# 3号機原子炉格納容器内取水設備の設置に関する補足説明資料

2021年4月16日

東京電力ホールディングス株式会社

## 2. 前回面談のコメント

設備設置エリアの干渉物イメージ  
（廃棄物処理建屋）

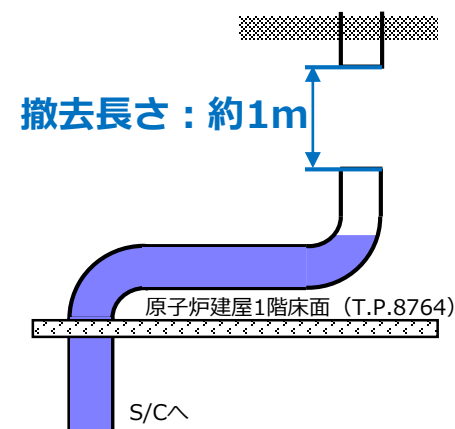
2-3. PCV取水設備の設置工事の詳細について説明すること。

- ・ 設置工事により発生する廃棄物の表面線量および保管場所
- ・ 設置工事における総被ばく線量
- ・ 既設配管切断作業における想定リスクと対策
- ・ 既設配管の水抜き範囲および排水量
- ・ 既設配管内包水の汚染想定

対象作業	廃棄物	廃棄物量	表面線量	保管場所
①	低線量エリア（廃棄物処理建屋）への設備設置のための干渉物撤去	干渉物 （既設タンク・配管類）	6m <sup>3</sup>	5～ 30mSv/h	固体廃棄物貯蔵庫
②	取水ホース挿入のための既設配管切断	配管の保温材および鋼材	4m <sup>3</sup>	5～ 30mSv/h	固体廃棄物貯蔵庫
③	配管およびケーブル敷設のための、原子炉／廃棄物処理／タービン建屋壁面の穿孔	建屋壁材 （コンクリートガラ）	1m <sup>3</sup>	0.1～ 1mSv/h	一時保管エリア

PCV取水設備における通水経路のイメージ

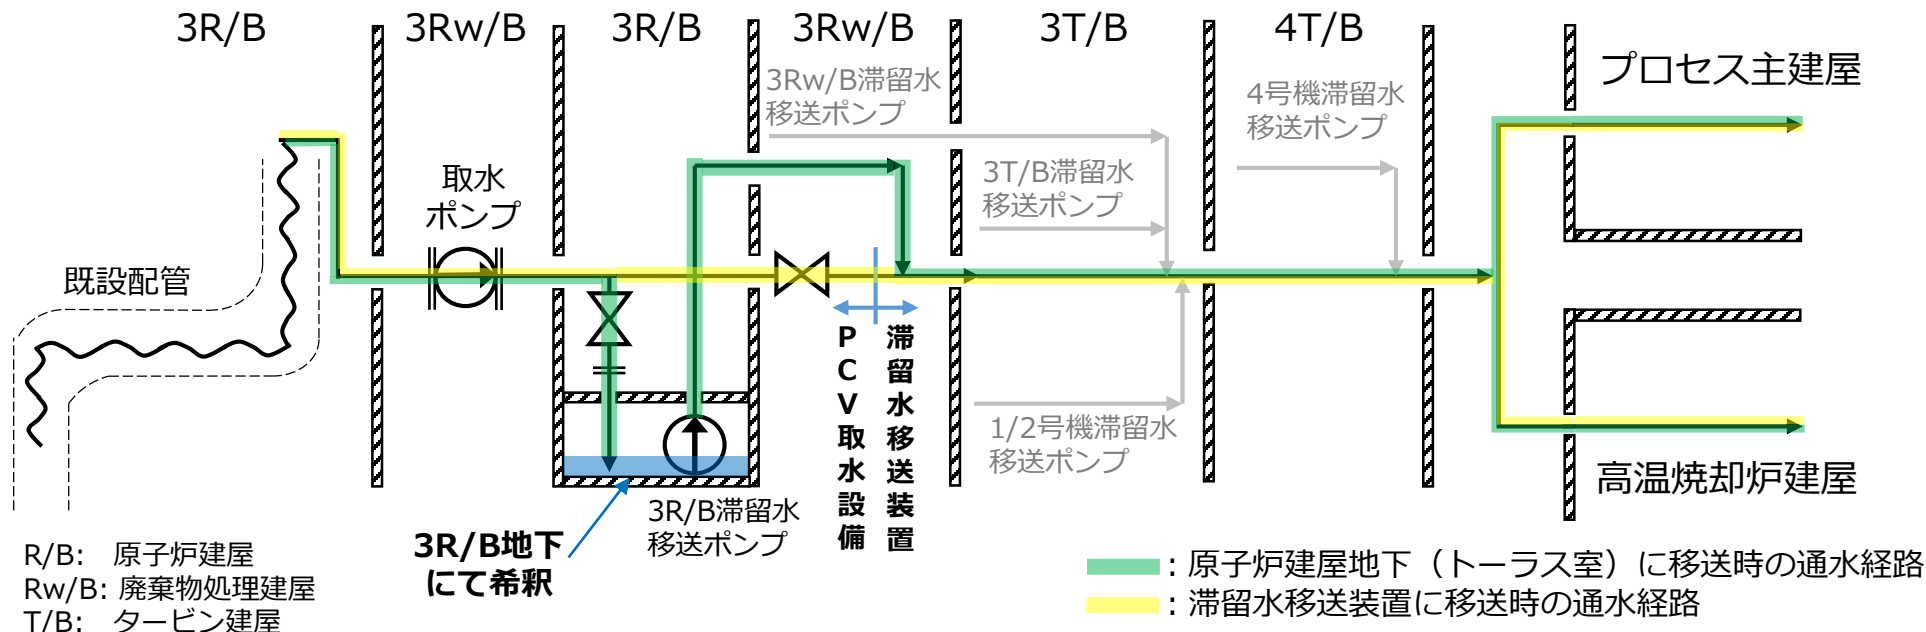
- ・ 運用初期における移送先の考え方
- ・ 取水ポンプ交換時の被ばくに対する配慮事項
- ・ PCV水位低下時の液相バウンダリの考え方

- PCV取水設備は、「原子炉建屋地下（トーラス室）」または「滞留水移送装置」への移送が可能。
- 運用初期は、高濃度汚染水を取水する可能性があり、滞留水移送装置が設置されたエリアの線量上昇を抑制するため、「原子炉建屋（トーラス室）」に送水，地下水にて希釈した上で移送。  
 なお、建屋滞留水と同程度の放射能濃度まで低減した場合は、「滞留水移送装置」に移送先を切り替える。

**既設配管の耐震評価における各種条件**

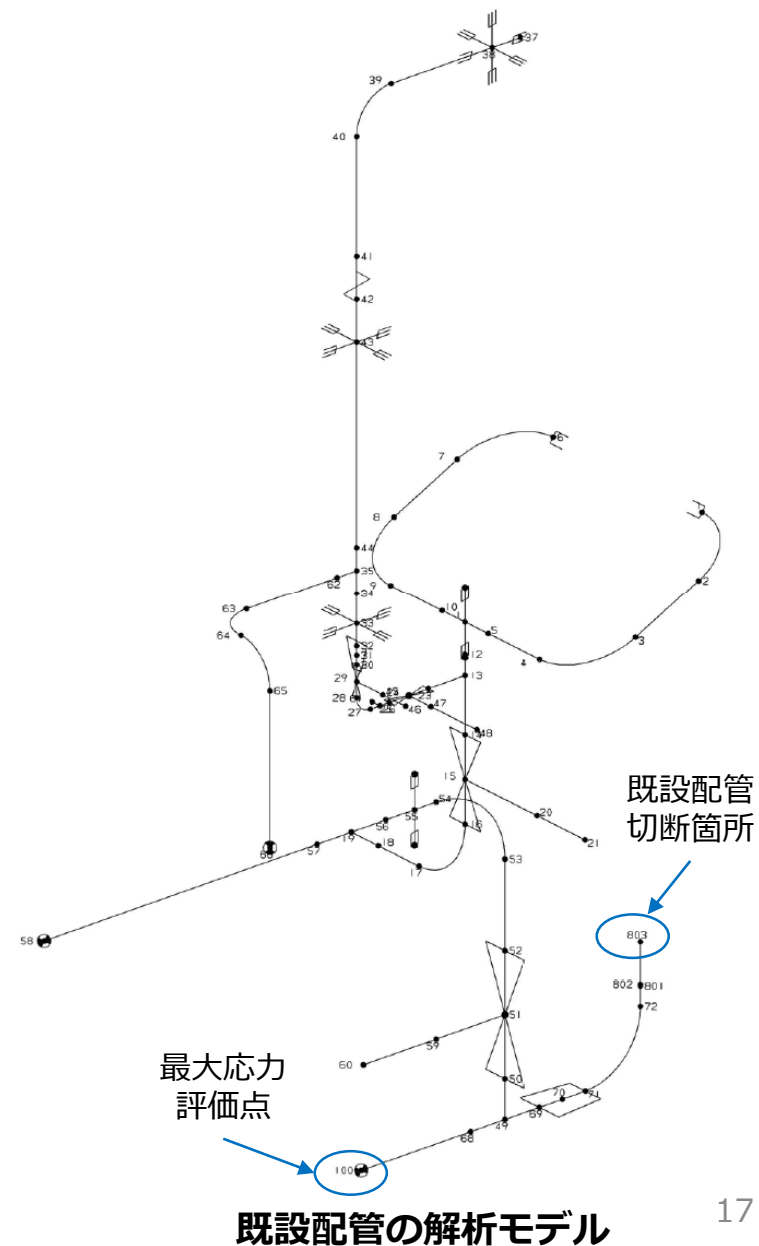
2-5. 既設配管の耐震評価について説明すること。

- 既設配管は、JEAC4601の配管の耐震強度評価方法に準拠し、3次元梁モデルを作成し、応答解析により応力評価を実施。
- 固有値解析を実施し、柔構造（1次固有周期  $\square$  s）であったことから、 $1/2S_d$ に相当する $1/4S_s$ を用いた動的解析（スペクトルモーダル解析法）を実施。

今回の評価	既工認の評価
配管クラス	クラス2	クラス2
耐震クラス	Bクラス相当	Asクラス
最高使用温度 (°C)	182°C	182°C
配管材質	SM400B	SM400B
配管口径	500A	500A
配管厚さ (mm)	9.5	9.5
最高使用圧力 (MPa)	3.11MPa	3.11MPa
減衰定数 (%)	1.0%	0.5%

## 2-1. 逆止弁開閉に必要な水頭差

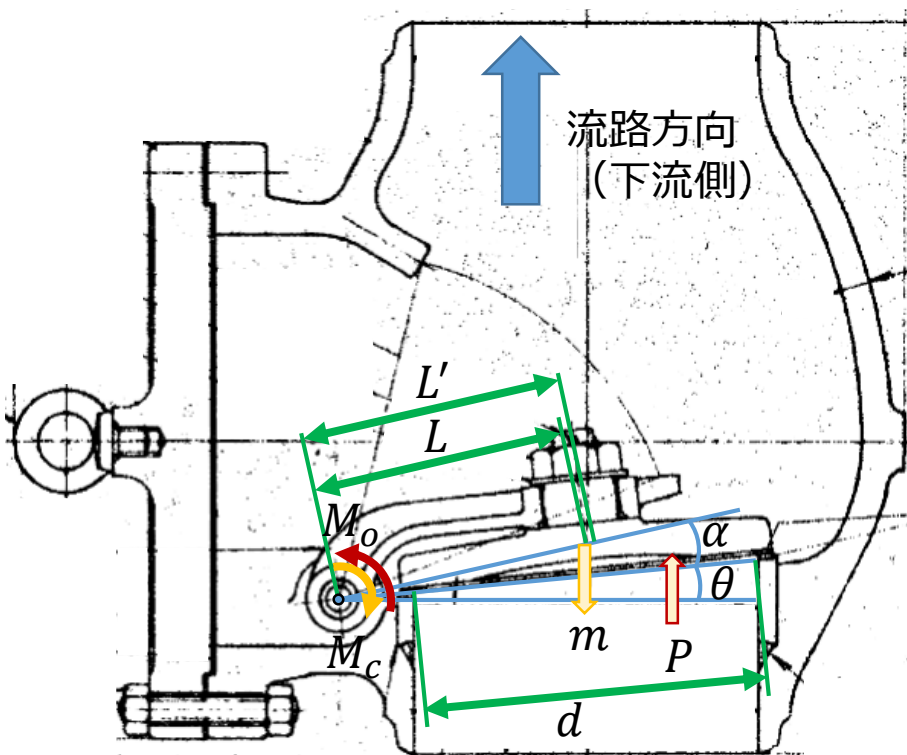
- 
- 2-1. 逆止弁開閉に必要な水頭差（400mm）の算出根拠を示すこと。
  - 2-2. 工事により発生する廃棄物量を示すこと。
  - 2-3. PCV取水設備における水位管理の考えを示すこと。
  - 2-4. 取水ポンプの定格流量および揚程の設定根拠を示すこと。
  - 2-5. 水処理二次廃棄物の発生量評価の詳細を説明すること。
  - 2-6. 既設配管の水位上昇に対する設備対策を説明すること。
  - 2-7. 分水栓を用いた既設配管の水抜き作業の詳細を説明すること。

- 逆止弁開閉に必要な水頭差は、弁体重量および配管内部の水重量を考慮し、以下の通り算出。
  - 逆止弁の開閉方向に働くモーメント（開方向： $M_o$ 、閉方向： $M_c$ ）が釣り合うときに、弁体に作用する面圧を算出（閉方向モーメントは弁体の自重を考慮）。
  - 面圧に相当するPCVと既設配管の水頭差が逆止弁開閉に必要な水頭差として算出。

$$M_c = mgL \cos(\theta + \alpha) = 119.823\text{Nm}$$

$$\text{必要入口圧力} : P = \frac{4M_o}{\pi d^2 L'} = 3.758\text{kPa}$$

$$\text{逆止弁開閉に必要な水位差} : \Delta H = \frac{P}{\rho g} = \mathbf{384\text{mm} < 400\text{mm}}$$

なお、逆止弁下流側の水重量については、本試算はPCVと既設配管の水位差にて評価していることから考慮済みである。また、既設配管の圧損影響は、当該配管口径が400A～750A、かつ、定格流量は $5\text{m}^3/\text{h}$ であり、圧損は非常に小さいことから影響は無視できる。
